Relazione integrativa

La presente nota illustra le modifiche introdotte agli elaborati prodotti nell'ambito delle procedure di verifica di compatibilità idrogeologica ed idraulica dello strumento urbanistico, ai sensi dell'art. 18 delle N.d.A. del P.A.I., a seguito delle osservazioni e richieste di integrazioni da parte degli organi competenti della Regione Piemonte:

- Direzione Difesa del Suolo; parere del 30/08/2004, prot. 6116/23.2;
- Direzione Opere Pubbliche; parere del 24/09/2004, prot. 45992;
- ARPA Piemonte, Servizi prevenzione del rischio idrogeologico; parere del 23/09/2004, prot. 120861/sc14.

Figura 1: dettaglio della Loc. Cavallo Grigio - scala 1:5.000

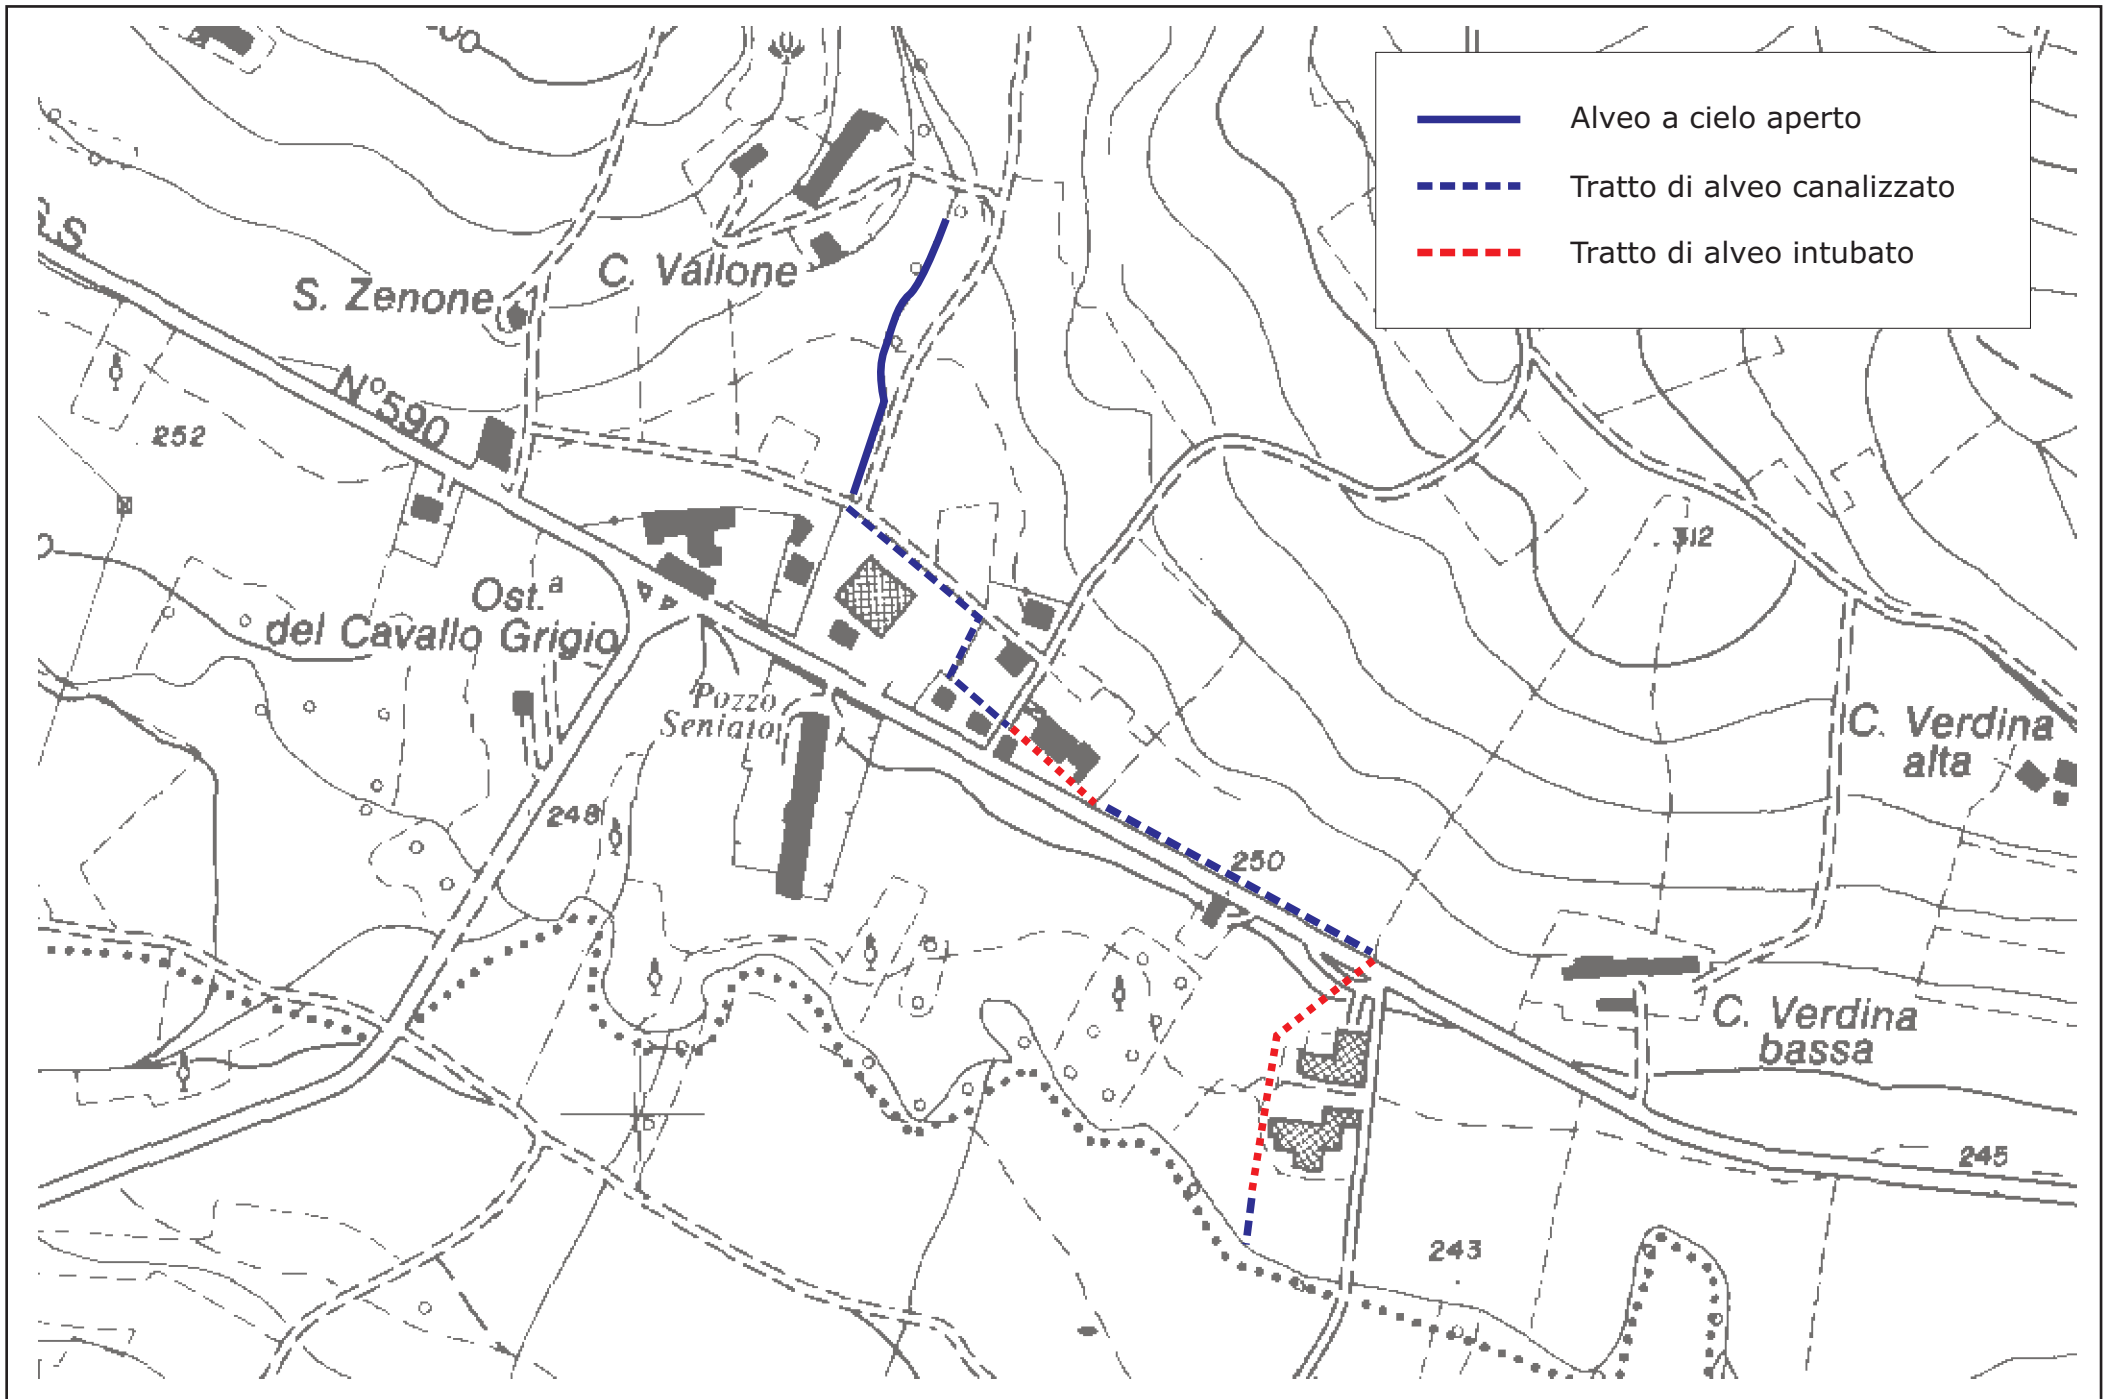
- 1) *Rio Val Masino... non sono presenti sufficienti elementi per valutare se l'attraversamento in esame è sufficiente o meno a smaltire le portate di piena.... Inoltre si segnala che, in base alla normativa vigente (in particolare, per quanto riguarda i disposti della D.G.R. n.45-6656 del 15/07/2002), in assenza di studi idraulici di dettaglio, tutte le aree di esondazione andranno classificate come Ee (aree inondabili da acqua ad elevata energia).*

In recepimento delle osservazioni presentate nel citato parere del 24/09/2004, è stato effettuato un approfondimento idraulico del "nodo" di Cavallo Grigio, ferme restando le indicazioni di carattere idrologico presenti nello Studio Idraulico Integrativo del Fondovalle del T. Stura (aprile 2004), per quanto riguarda in particolare la valutazione dell'efficienza idraulica del canale che costituisce l'attuale alveo del Rio Vallone.

Sulla base dei valori sopra determinati, sono state valutate, mediante procedimento speditivo di verifica idraulica, in condizioni di moto uniforme, le caratteristiche di funzionalità idraulica della sezione-tipo del canale, a pelo libero e a sezione trapezia, ubicato all'inizio del tratto canalizzato, nelle immediate vicinanze delle abitazioni, a monte di esse (cf. Fig. 1, vedasi Foto 1-2).

Tale punto risulta, in base alla conformazione morfologica, il punto più critico a livello idraulico, in quanto una fuoriuscita dell'acqua in tale punto comporterebbe l'incanalamento della stessa verso la Loc. Cavallo Grigio.

In sintesi, in funzione delle reali modifiche apportate al reticolo idrografico superficiale in prossimità della Loc. Cavallo Grigio e della verifica idraulica precedentemente descritta, si ritiene che le condizioni di pericolo evidenziate con l'analisi storica del 1968 risultino mitigate dalle opere realizzate e che le delimitazioni dell'area esondata mantenga unicamente un valore storico ma rappresenti una condizione attualmente non più verificabile.

Nella documentazione cartografica allegata alla presente nota integrativa, le aree afferenti al Rio del Vallone, in loc. Cavallo Grigio, classificate come Ee, come pure i lotti inclusi, sono quindi stati classificati, dal punto di vista dell'idoneità all'utilizzazione urbanistica, come classi IIIb2.
